Mission régionale d'autorité environnementale

Avis délibéré
de la Mission régionale d'autorité environnementale d'Île-de-France
sur l'opération immobilière mixte OSMOSE du site Léon Blum
situé à Clichy-la-Garenne (92)

N°MRAe 2021 - 1682

Figure 3 : Source étude d'impact à partir de l'atlas des patrimoines

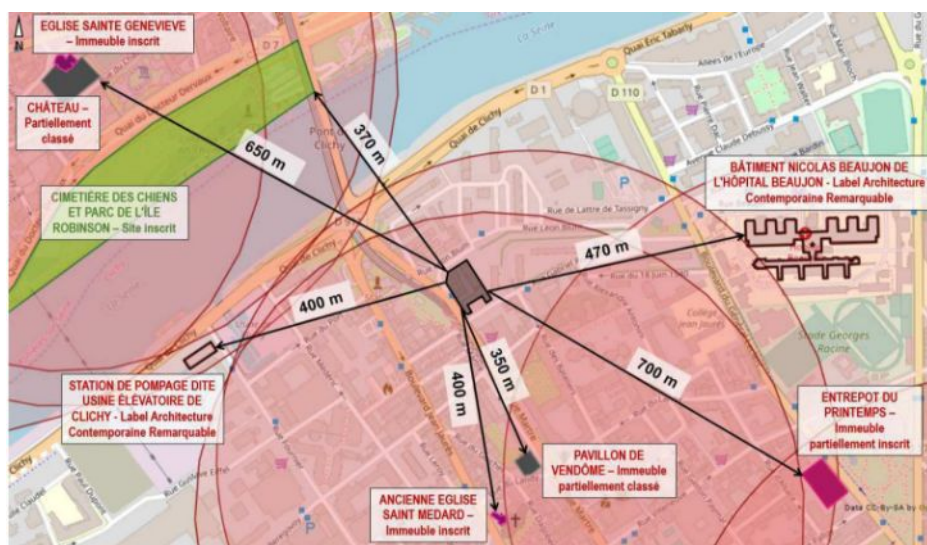
L'étude d'impact indique page 255 qu'il est possible de voir en même temps, depuis la rue Martre, le site d'étude et le Pavillon Vendôme. En revanche, aucun visuel ne permet de l'illustrer. A minima, des vues permettant d'appréhender la co-visibilité étaient attendues.

L'étude d'impact mentionne par ailleurs qu'il n'existe aucun site inscrit ou classé sur la commune de Clichy. Le site le plus proche du secteur d'étude se trouve à 400 mètres dans la commune d'Asnières-sur-Seine (le Cimetière des chiens et le parc de l'île Robinson), mais rien ne permet de démontrer qu'il n'existe aucune co-visibilité entre les deux sites.

La MRAe recommande de compléter l'étude paysagère par des visuels permettant d'appréhender la co-visibilité identifiée entre l'opération et le Pavillon Vendôme et en ajoutant des photomontages du projet « avant/après ».

LE SITE AUJOURD'HUI (GOOGLE EARTH) ET LE PROJET (ÉTUDE D'IMPACT)

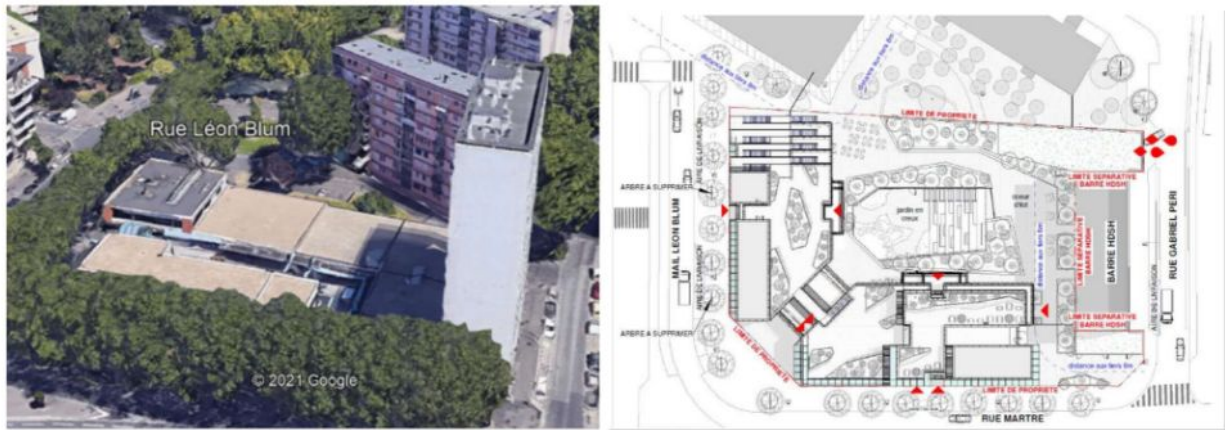
Pour ce qui concerne la phase chantier, la MRAe note que le maître d'ouvrage n'a pas étudié la possibilité d'utiliser la voie fluviale, avec un port à matériaux situé à moins d'un kilomètre, pour réduire le trafic routier et les émissions de gaz à effet de serre (transports de matériaux notamment).

La MRAe recommande d'étudier la possibilité d'utiliser le mode fluvial pour le transport de matériaux pour réduire les émissions de gaz à effet de serre dues au chantier.
